Gemeente Amsterdam
Dienst Ruimtelijke Ordening

Notitie

Datum: 20 augustus 2013
Onderwerp: Capaciteitonderzoek van het kruispunt Nassaukade - 2e Hugo de Grootstraat bij de variant prognose 2024 met garage en eenrichtingsverkeer.

Kruispunt kr 130: Nassaukade – 2e Hugo de Grootstraat

Figuur 13 2024 met garage en eenrichtingsverkeer

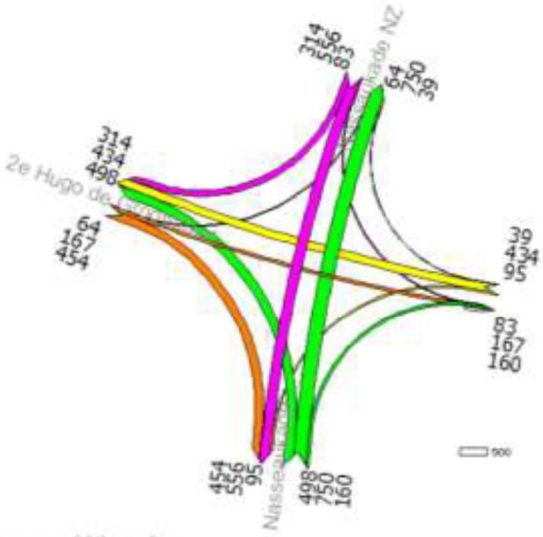
Huidige profiel, variant figuur 13, prognose 2024 met garage en eenrichtingsverkeer

Hierbij is voor de avondspits GEEN regelbare situatie mogelijk, de capaciteit op de Nassaukade Nz is door de substantiele extra rechtsaffractie ontoereikend om bij de huidige ontwerpvoorwaarden al het verkeer te verwerken.
Door uitbreiding van de capaciteit met een extra rechtsafopstelvak van ca. 40m wordt de kruising wel regelbaar.
Voor de avondspits is dan een starre regeling met een cyclustijd van 72 sec. mogelijk, met acceptabele wachttijden (< 32 sec) voor alle verkeersdeelnemers.
In de regeling is een specifiek fasevolgorde gebruikt, waarbij de fietsers vanuit de 2e Hugo de Grootstraat richting brug 165 voor het rechtafslaande verkeer richting de Nassaukade worden gerealiseerd. Deze volgorde wordt aangehouden omdat in de praktijk is gebleken dat bij het afrijden van de rechtsafslaande auto's, deze verkeersstroom hinder ondervindt van de opgestelde fietsers.

- Het kruispunt is bij het huidige profiel voor de variant 2024 met garage en eenrichtingsverkeer NIET regelbaar; de capaciteit op de Nassaukade Nz is onvoldoende.
- Door verhoging van de capaciteit met een extra rechtsafvak van ca. 40m. op de Nassaukade Nz is een regelbare situatie mogelijk.
- De berekende opstellengten van de Nassaukade Zzlinksaf en de Hugo de Grootstraat Wz rechtsaf zijn dan langer dan de beschikbare lengte; dit resulteert in een mindere bereikbaarheid van de vakken in de spits.
